PROYECTO FINAL DE GRADO
Seguimiento de la reforma integral de
una vivienda de 1956

*Nueva distribución de espacios habitables y
arquitectónicos*

Alumno: Antonio Castaño Grancha

DETALLE ENCUENTRO PLACA DE YESO LAMINADO CON PRECERCO PUERTA ABATIBLE

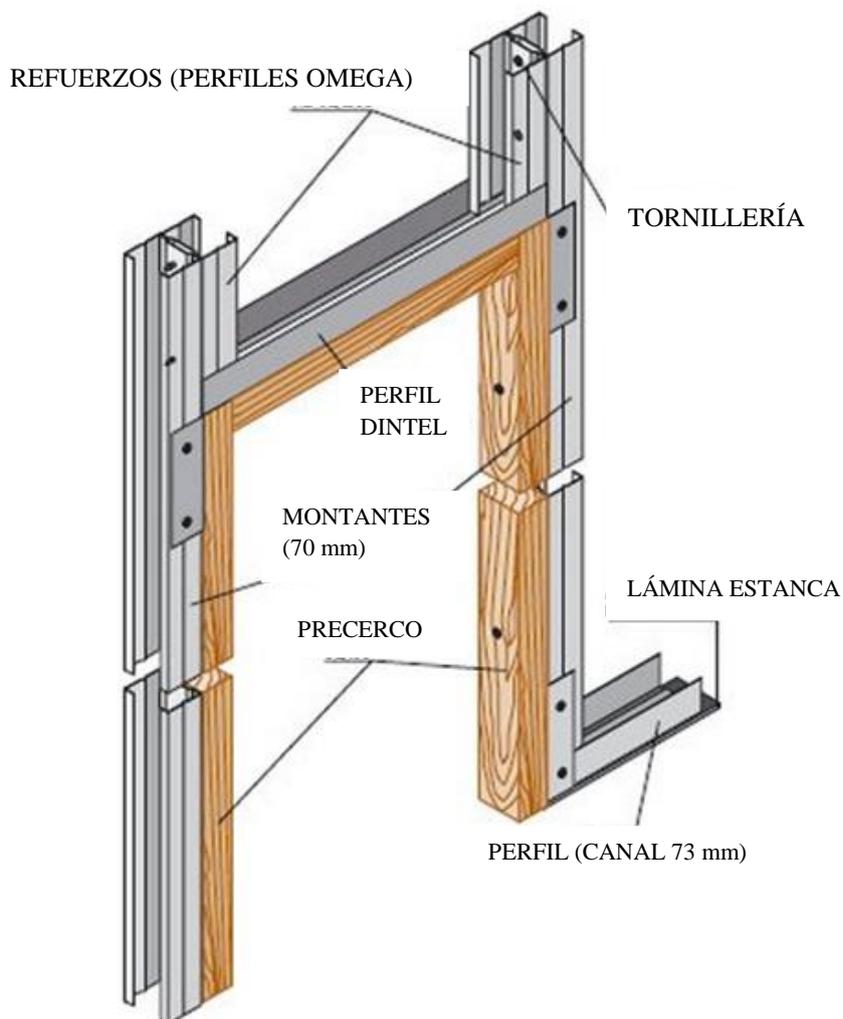
El proyecto no describe ni se aclara ningún detalle constructivo, por lo que existen algunas carencias que deben ser consultadas al autor del mismo. Para poder complementar el proyecto, indicaremos a continuación varios detalles constructivos y recopilaremos la información que sea de interés:
